IMPORTANT - DDAEnv SE Arve Bonneville Ayze - DDC SEE/MAP

Sujet :Re: Rappel - IMPORTANT : demande d'AVIS - DDAEnv confortement des SE de l'Arve sur Bonneville et Ayse - réponse attendue AVANT le 11 mai 2024

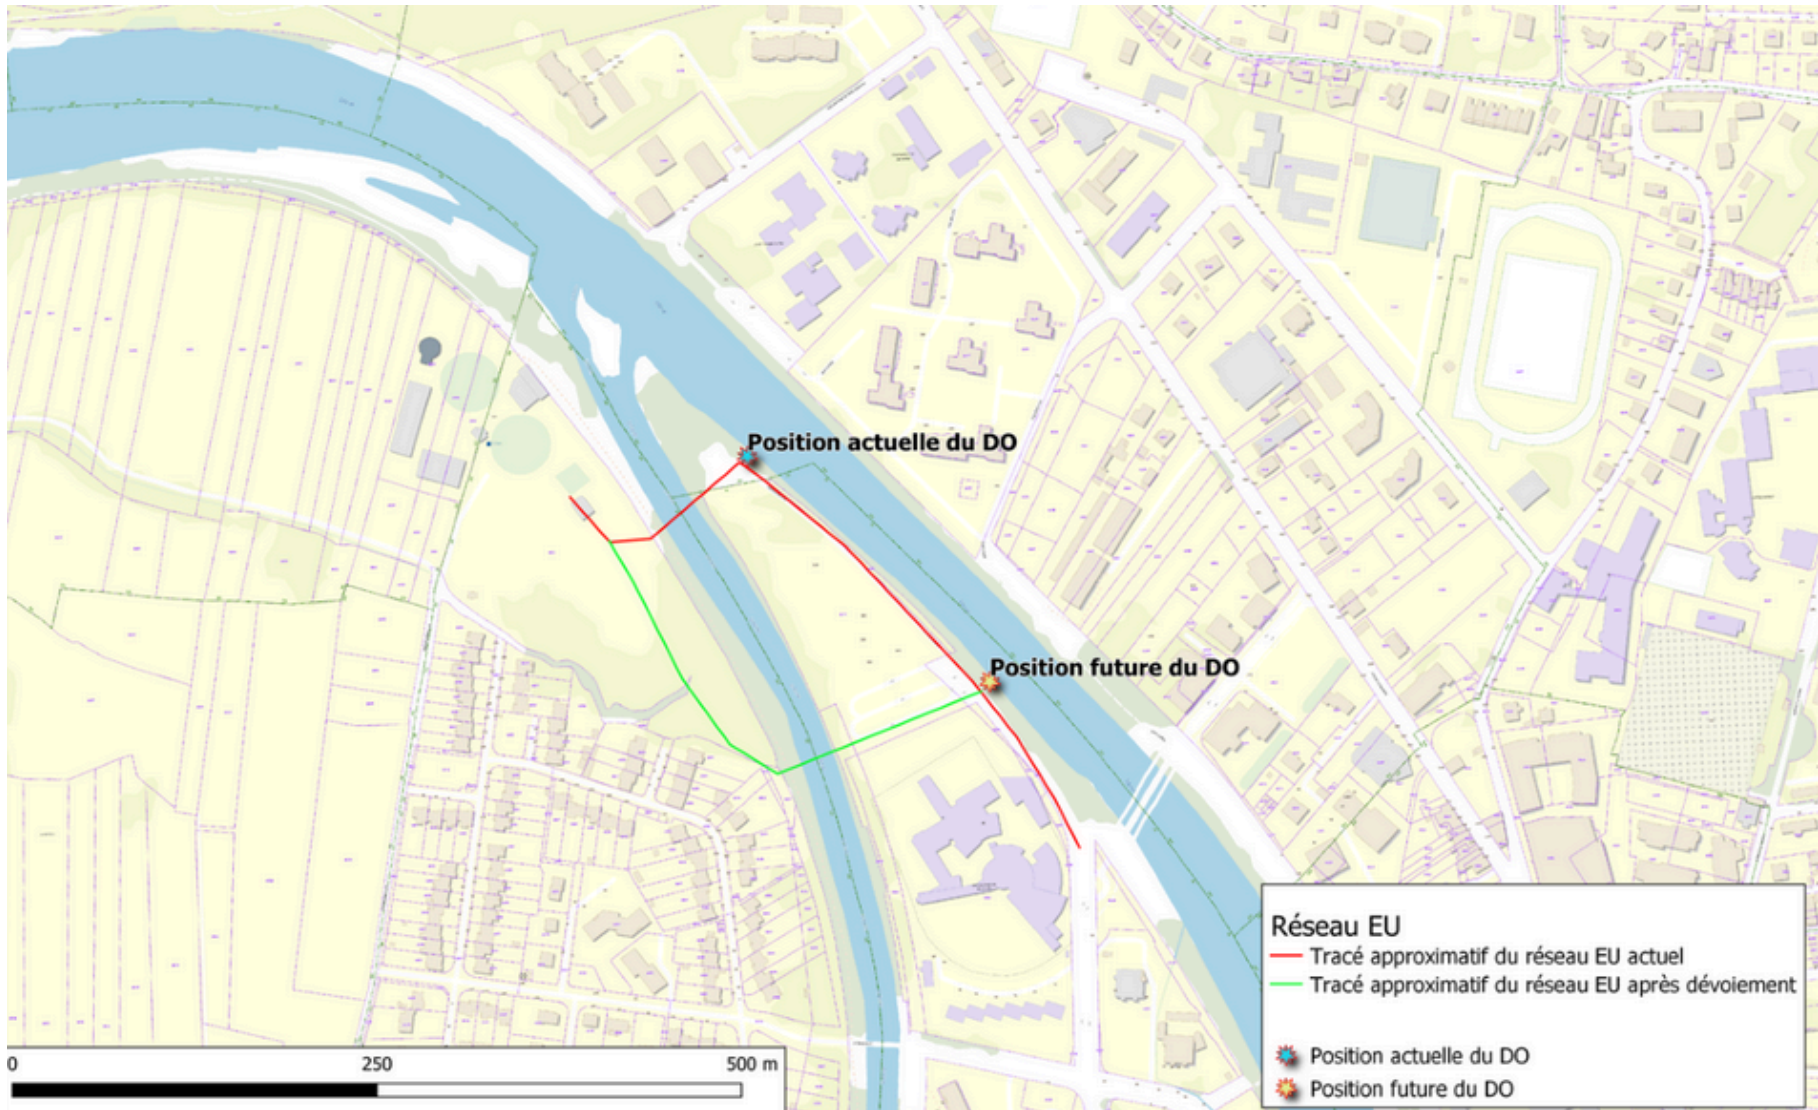
- Il conviendrait que les rejets d'eaux pluviales existants soient intégrés dans la réfection du SE et des berges, avec la mise en place d'un clapet anti-retour et en les positionnant autant que leur pente le permette au-dessus des crues les plus fréquentes. Le projet prévoit-il cela ?
- Concernant les surfaces impactées des ZH et leur compensation, des chiffres très variés apparaissent dans l'EI (p. 318, 174, 385, 405).

Néanmoins, le tableau p. 406 présente une surface impactée globale de 3,66 ha pour une surface restaurée de 3,61 ha pour ce dossier (si ces chiffres ne sont pas les bons, veuillez préciser la surface de ZH impactée et la surface compensée par habitat). Il y a donc une compensation de 100 % de la surface détruite.

Si la confluence du Borne a été prise en compte dans un autre dossier (elle n'apparaît pas dans la vue en plan p. 23 et 40 de l'EI et en p.8 du DDAE), alors la restauration ne peut être comptabilisée 2 fois.

Veuillez justifier pourquoi une compensation surfacique de 200 % n'a pas été atteinte, comme demandé dans l'OF6B du SDAGE, prévoyant une compensation complémentaire par l'amélioration des fonctions de ZH partiellement dégradées (avec maîtrise foncière assurée par le SM3A).
